**Formularul pentru prezentarea soluțiilor de rezolvare a problemelor
semnalate de publicul interesat**
Cariera Jilt Nord

Asociația Bankwatch România

FLUX TEHNOLOGIC CARIERA JILT NORD - PRELIMINAR - 2015

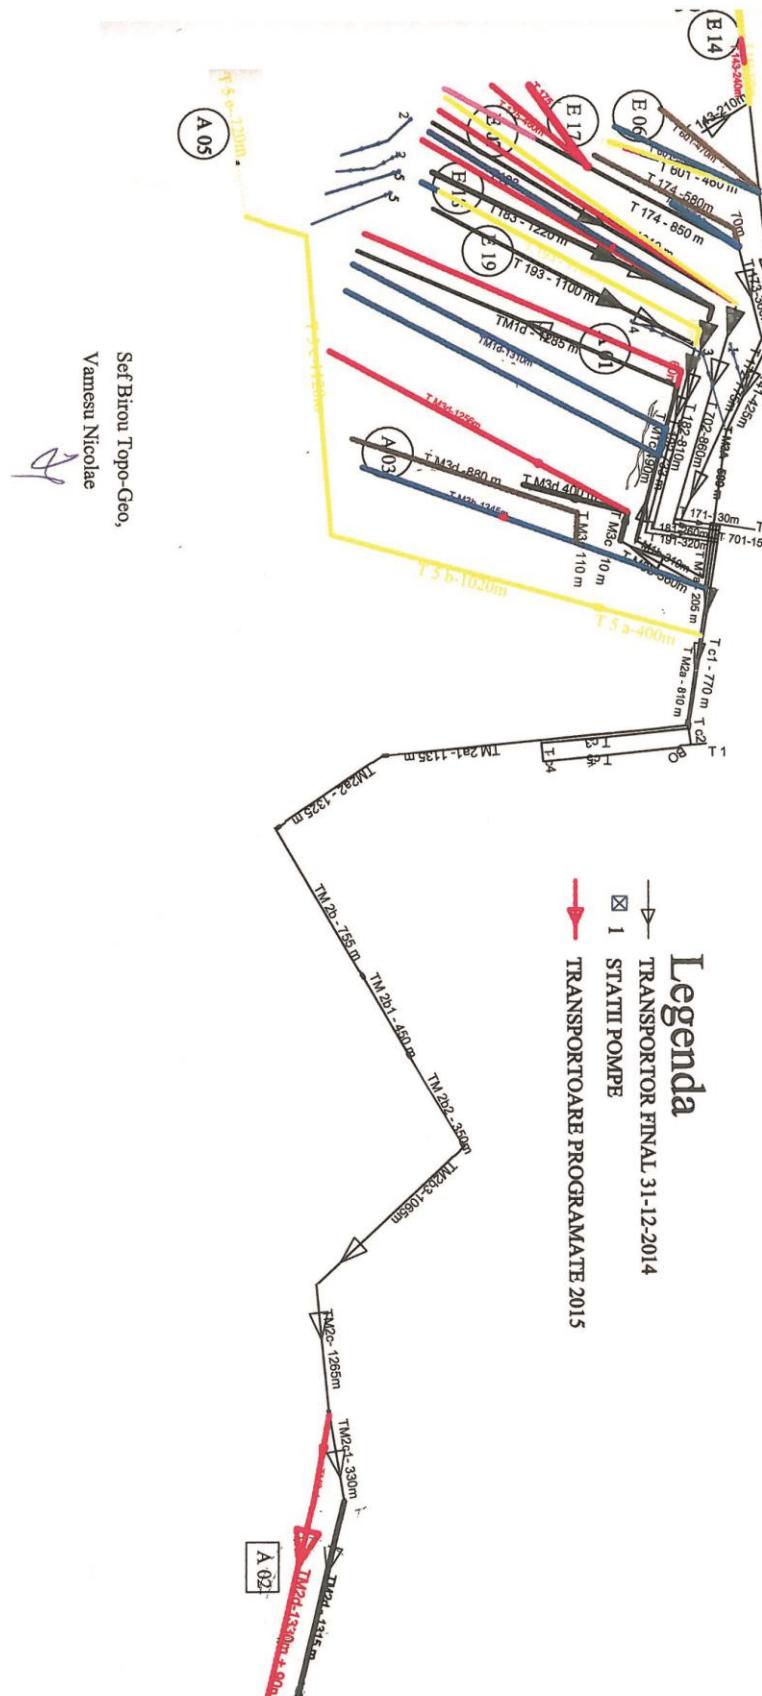
Care este traseul benzilor transportoare pentru cele 2 cariere in parte?

Traseul benzilor transportoare este prezentat in anexa grafica nr. 6., la Raportul la studiu de impact si schemele de flux anexate in continuare.

Masa minieră excavată în fronturile de lucru ale carierei este deversată pe benzile de front. În nodul de distribuție (amplasat în vestul incintei miniere la 950 m de zona locuită Bradet), deversarea maselor miniere evacuate de pe treptele de lucru se face prin intermediul unor utilaje de distribuție. Aceste utilaje sunt poziționate astfel încât să deverseze fie pe unul din transportoarele din circuitele de transport steril la halda, fie pe transportorul din circuitul de transport cărbune la depozit.

In momentul actual cariera are in functiune urmatoarele unitati de exploatare:

Treapta I si II (355-380, 380-400) E 1400-14 lucreaza in partea superioara a Dealului Cerchez cu depunerea masei miniere pe transportoarele T143-T142-T141-TM3A-nod de distributie-TM1a-TM2b-TM3c-TM3d- A03 halda interioara.

Treapta III - IV (300-355, 303-330) E 1400-06 va lucra in doua trepte cu depunerea masei miniere pe transportoarele T601-T142-T141-TM3A-nod de distributie-TM1a-TM2b-TM3c-TM3d- A03 halda interioara.

Treapta V (280-303) E 1400-17 excaveaza in steril si carbune cu depunerea masei miniere pe transportoarele T174-T172-T171-nod de distributie unde sterilul este distribuit pe transportoarele TM1a-TM2a-TM2a1-TM2a2-TM2b-TM2b1-TM2b2-TM2b3-TM2c-TM2c1-TM2d-A02 halda exterioara Bohorelu, iar carbunele in depozit pe magistrala de carbune TMC1-TMC2.
